Abwägungstabelle	Institution	Zusatz	Keine Bedenken	Hinweise/ Bedenken
1	Bezirksregierung Arnsberg	Abt. 6 Bergbau und Energie in NRW		20.01.2025
2	Bezirksregierung Düsseldorf (Über 32)			03.11.2021
3	Bezirksregierung Köln	Dez. 54/ Wasserwirtschaft einschl. anlagenbezogener Umweltschutz		20.02.2025
4	Bundesamt für Infrastruktur, Umweltschutz und Dienstleistungen der Bundeswehr (BAIUDbw)	Referat Infra I 3		18.12.2024
	Bundesnetzagentur		13.01.2025	
	Entwicklungsgesellschaft Indeland GmbH			
5	Erftverband			24.01.2025
6	Geologischer Dienst NRW	Landesbetrieb		18.12.2024
7	Landesbetrieb Straßenbau NRW	Regionalniederlassung Vile-Eifel, Abteilung 4 / Betrieb & Verkehr		29.01.2025
8	LVR	Amt für Bodendenkmalpflege im Rheinland		10.02.2025
9	StädteRegion Aachen	A 70 - Umweltamt S64 - Mobilität und Klimaschutz		30.01.2025
	Natur/ Ökologie/ Landwirtschaft			
	Landesbüro der Naturschutzverbände NRW			
	Organisationen

Aufstellung des Entwurfes des Bebauungsplanes Nr. 308 "Alter Schlachthof/ Drieschplatz" in Eschweiler

Hier: Frühzeitige Beteiligung der Behörden und sonstigen Träger öffentlicher Belange gemäß § 4 Abs. 1 Baugesetzbuch (BauGB)

Bezirksregierung Düsseldorf	Aktenzeichen :	22.5-3-5354012-316/21
	Maßstab :	1:2.000
	Datum :	03.11.2021

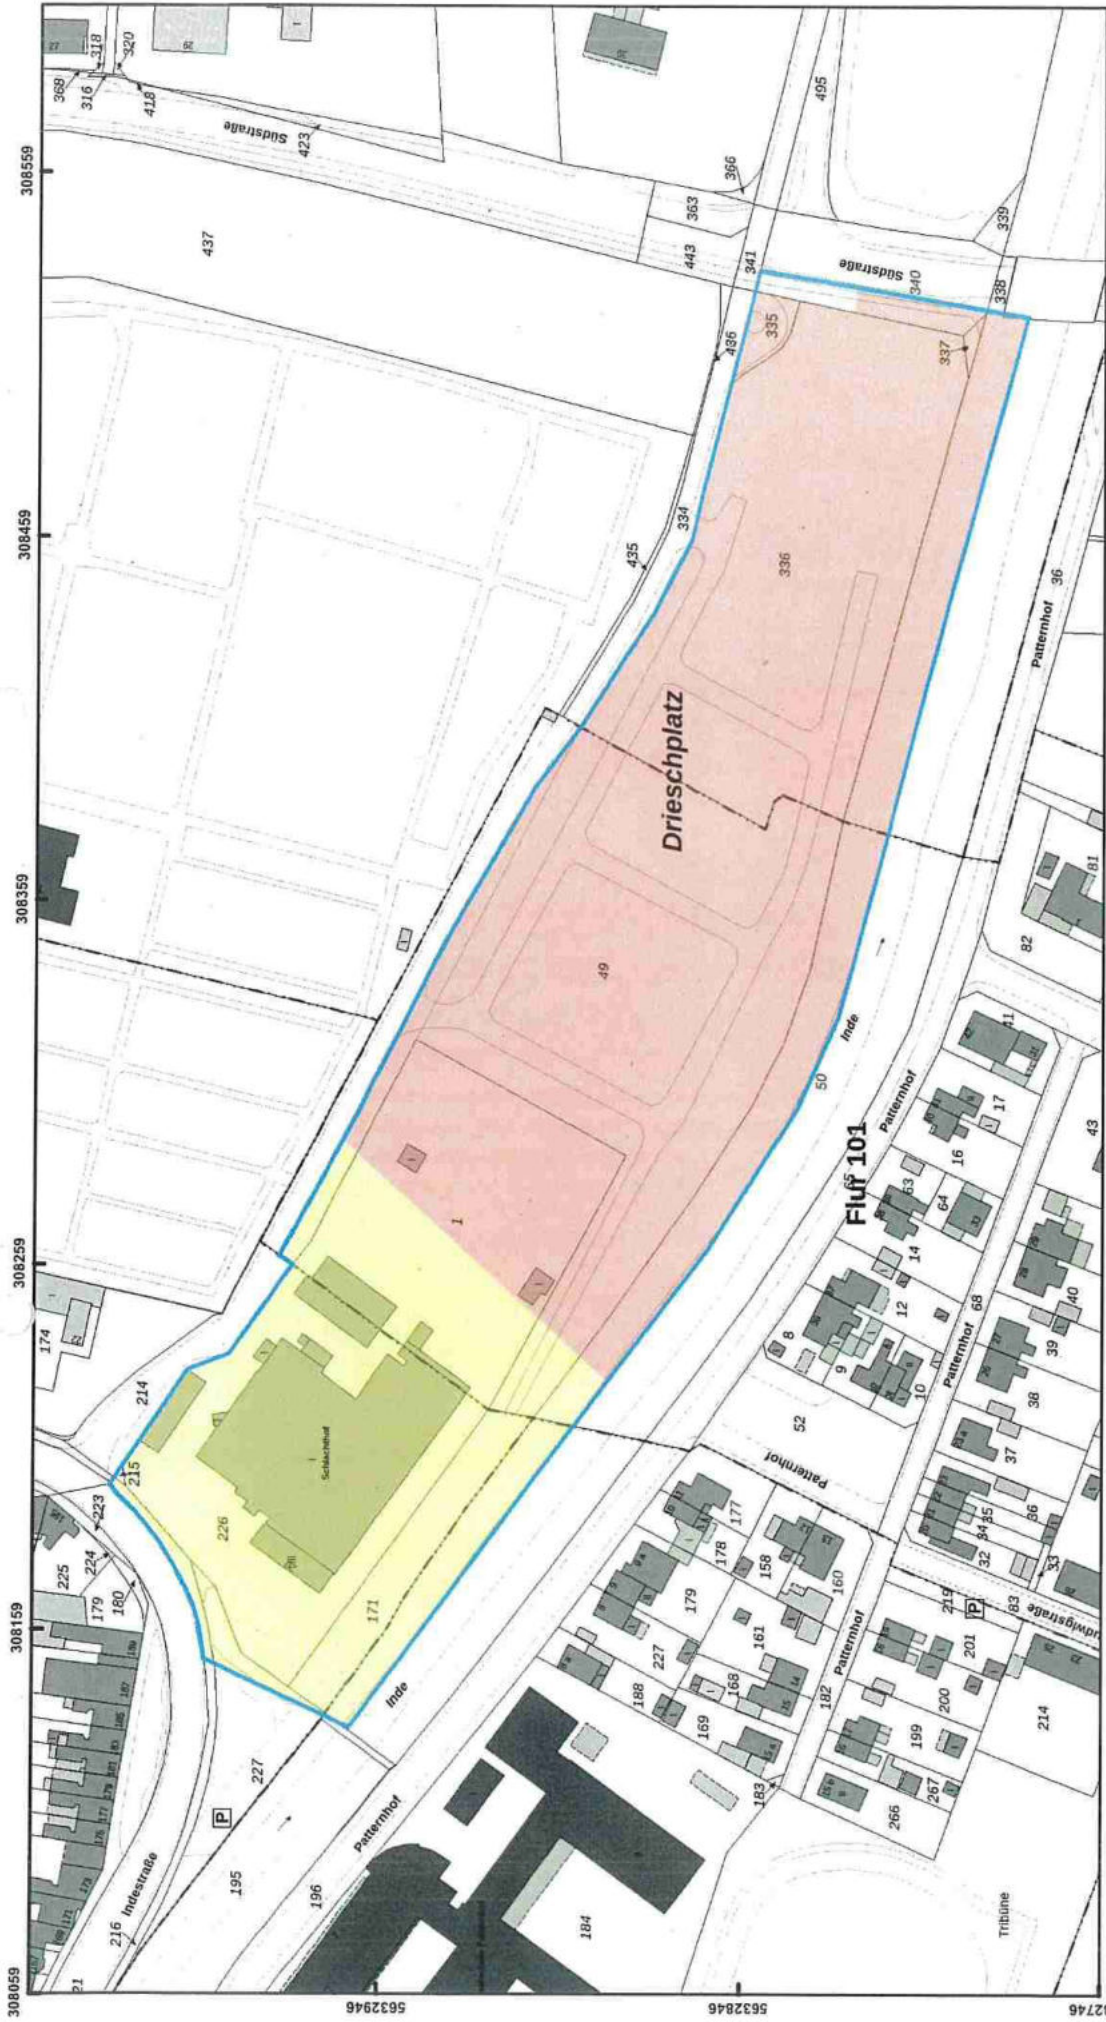
Luftbilder aus den Jahren 1939 - 1945 und andere historische Unterlagen liefern Hinweise auf vermehrte Bodenkampfhandlungen. **Ich empfehle eine Überprüfung der zu überbauenden Fläche auf Kampfmittel im ausgewiesenen Bereich der beigefügten Karte.** Die Beauftragung der Überprüfung erfolgt über das Formular Antrag auf Kampfmitteluntersuchung.

Sofern es nach 1945 Aufschüttungen gegeben hat, sind diese bis auf das Geländeniveau von 1945 abzuschieben.

Erfolgen Erdarbeiten mit erheblichen mechanischen Belastungen wie Rammarbeiten, Pfahlgründungen, Verbauarbeiten etc. empfehle ich eine Sicherheitsdetektion. Beachten Sie in diesem Fall auf unserer Internetseite das Merkblatt für Baugrundeingriffe.
